Do Wykonawców

Pytania i odpowiedzi dotyczące przetargu nieograniczonego ogłoszonego w Biuletynie Zamówień Publicznych nr 775609-N-2020 w dniu 30.12.2020 r. na zamówienie pn.: „Przebudowa drogi gminnej K362474 w km od 0+000 do km 0+995,00 w miejscowości Kiczory, Gmina Lipnica Wielka”

PRZEKRÓJ PRZEZ KANAL TECHNOLOGICZNY KTu1 (SKALA 1:10)

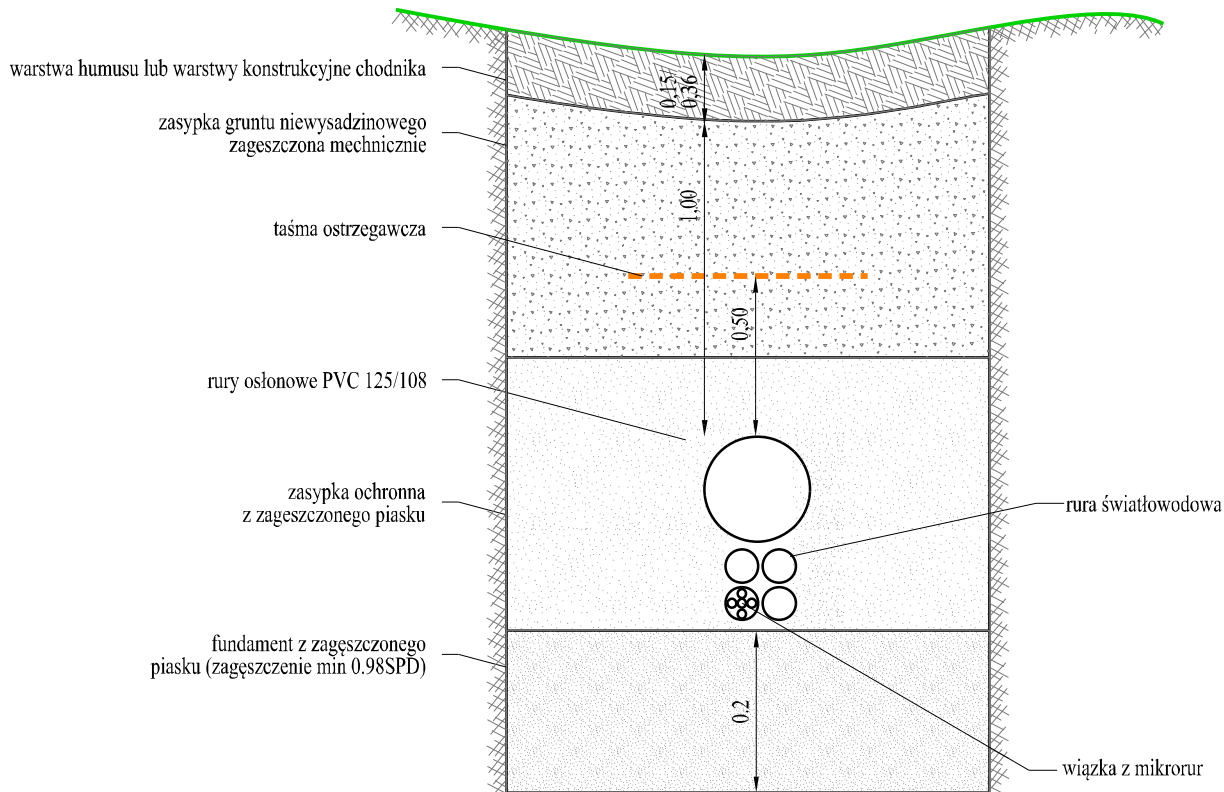
Proszę o uzupełnienie dokumentacji projektowej - udostępnienie przekrojów kanalizacji, kanału teletechnicznego oraz opisu technicznego.

Zaprojektowano kanał technologiczny zgodnie z rozporządzeniem Ministra Administracji i Cyfryzacji z dnia 21 kwietnia 2015 r. w sprawie warunków technicznych, jakim powinny odpowiadać kanały technologiczne (Dz. U. z 2015 r., poz. 680). Przekroje kanału technologicznego należy przyjąć wg. profilu KTu1 określonego ww. rozporządzeniu. Średnice rur należy przyjąć odpowiednio:

- a. RO (rury osłonowe) - ϕ 125 mm
- b. RS (rury światłowodowe) - ϕ 40 mm
- c. WMR (wiązki mikrorur) - ϕ 40 mm.

Załączony rysunek nr 10 przedstawia przekrój kanału technologicznego.
